PROCEDURA PER MONTARE IL NUOVO COMMUTATORE COD. 811730074 e pertanto poterlo utilizzare sugli apparecchi ante-modifica:

VECCHIO COMMUTATORE 811730091

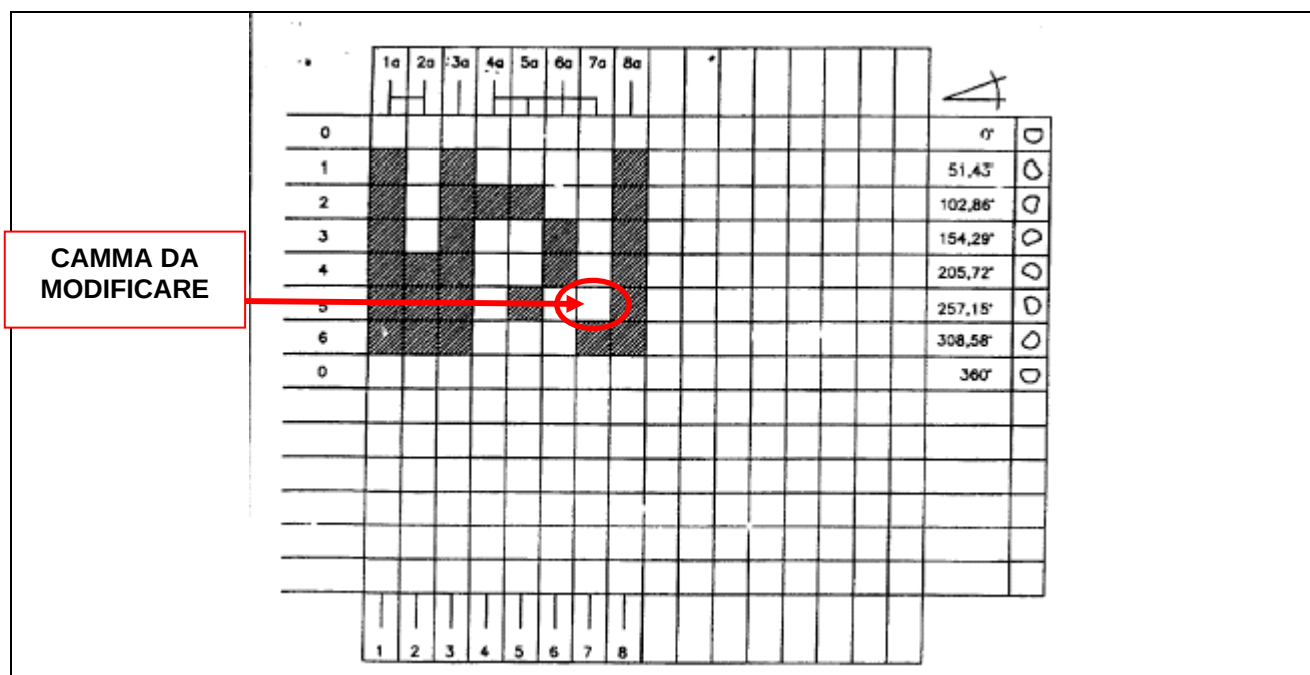
- 1- posizionare il commutatore nello scatto n°5, girare in senso orario e segnare il punto in cui il contatto metallico 7a - 7 tocca la camma in plastica.
- 2- ruotare quindi di nuovo il commutatore e tagliare la parte di camma segnata (con tronchesino) in modo che la lamella metallica, riposizionando il commutatore nel 5° scatto, chiuda il suo contatto.
